# IMPIANTO FOTOVOLTAICO "GR MACOMER"

- COMUNE DI MACOMER (NU) -

<b>OGGETTO</b> <b>STUDIO DI IMPATTO AMBIENTALE</b>	<b>TITOLO</b> <b>RISCONTRO ALLE OSSERVAZIONI DI CUI  ALLA NOTA RAS PROT. N° 11380 DEL 07042023</b>
<b>PROGETTAZIONE</b> I.A.T. CONSULENZA E PROGETTI S.R.L. ING. GIUSEPPE FRONGIA

Figura 4.2 - Interventi in progetto in relazione ai nuraghi cartografati nella zona

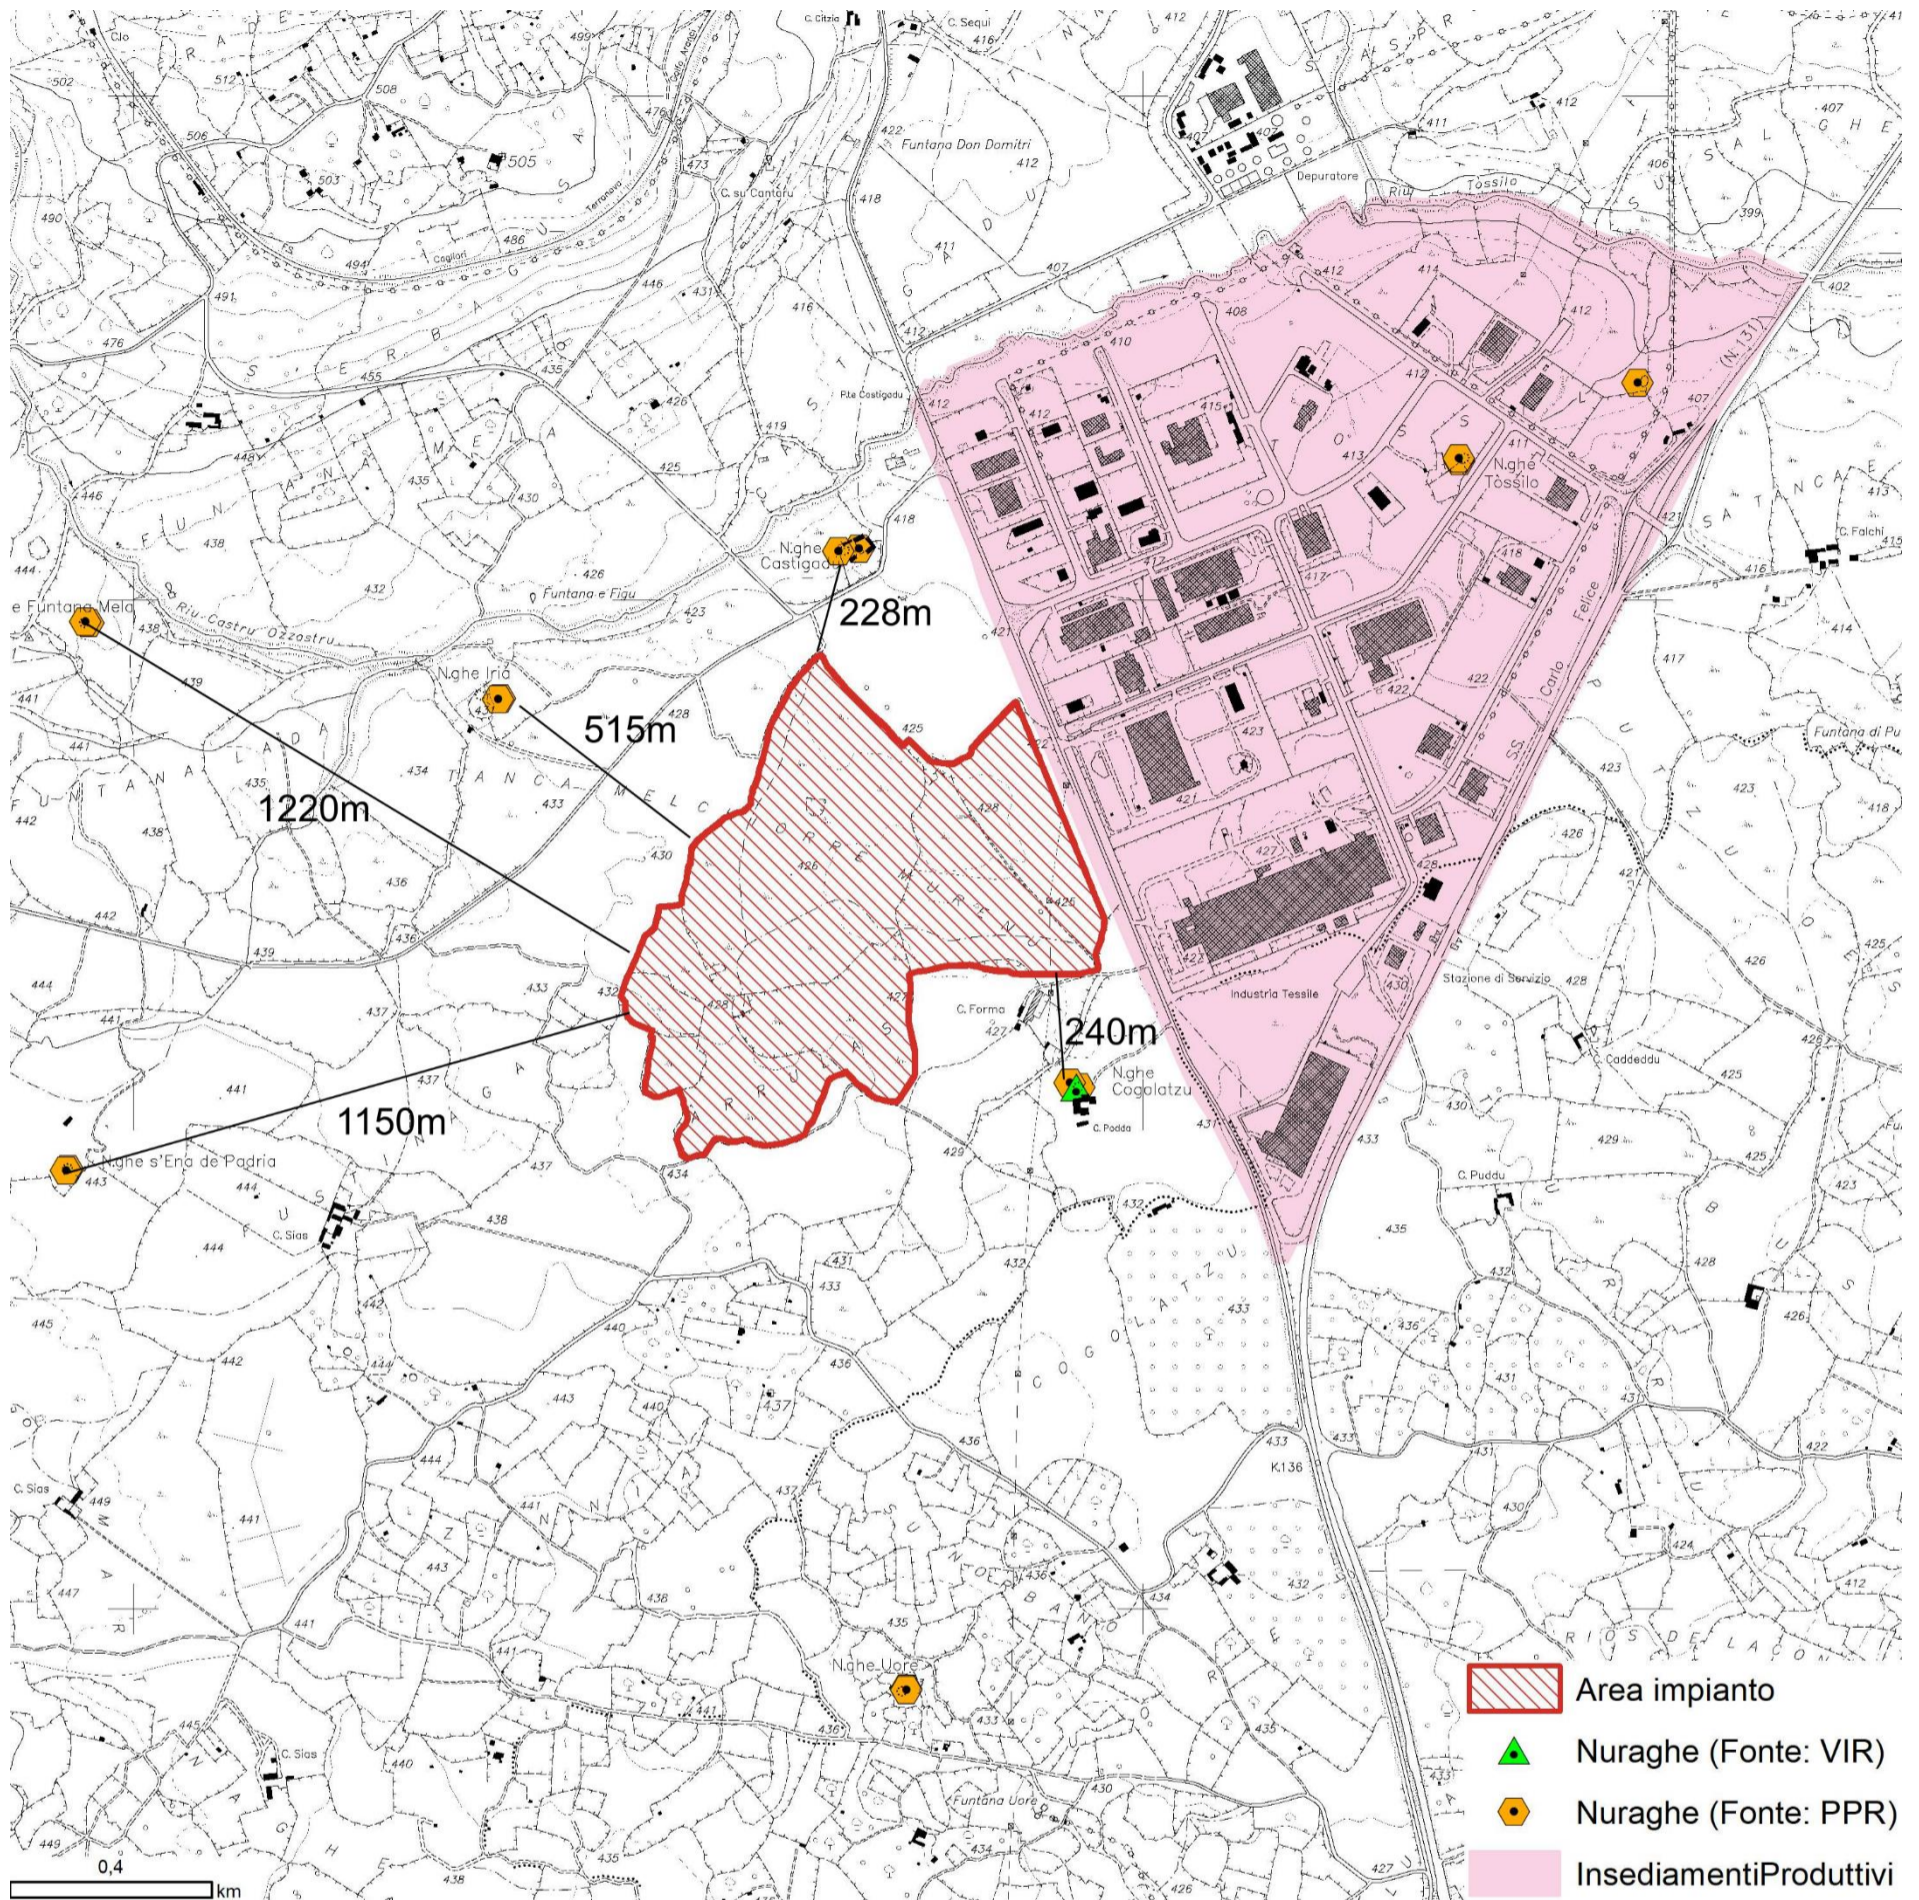
Relativamente al punto quarto, “Manca l'elaborato grafico da cui sia possibile rilevare il posizionamento e la relativa distanza di tutti gli interventi dai numerosi Nuraghi presenti in prossimità dell'area di intervento” viene di seguito rappresentato l'insieme degli interventi in progetto in relazione ai nuraghi cartografati dalle fonti ufficiali (Vincoli in Rete e Repertorio del Mosaico 2017) nel contesto territoriale di immediata prossimità con esplicita indicazione delle relative distanze (Figura 4.2)
